甲賀市監査委員告示第5号

令和4年度第2回工事監査の結果に関する報告

令和3年度 第118号 水口社会福祉センター改修工事

甲賀市
令和4年度
工事監査結果報告書

屋根鉄骨、ベースのグラウト作業完了

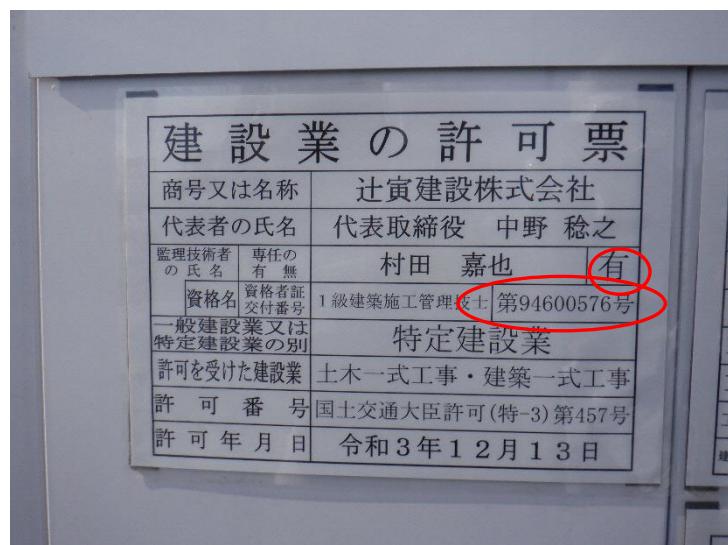
- ア 建設業許可票の表記に誤りがあった。
- イ 現場の中は、仕上げ工事中であったが、よく整理整頓されていた。
- ウ ピロティ耐震壁に、本実浮造り（焼杉）工法を採用していた。
- エ 屋根鉄骨、ベースのグラウト作業が完了していた。

- ア 屋根鉄骨、グラウトは、品質上、目視で問題点はなかった。
- イ 本実浮造り（焼杉）工法による耐震壁は、コンクリートの仕上がり表面がきれいに打設されていた。
- ウ 現場は、整理整頓され全体的に良く管理されていた。
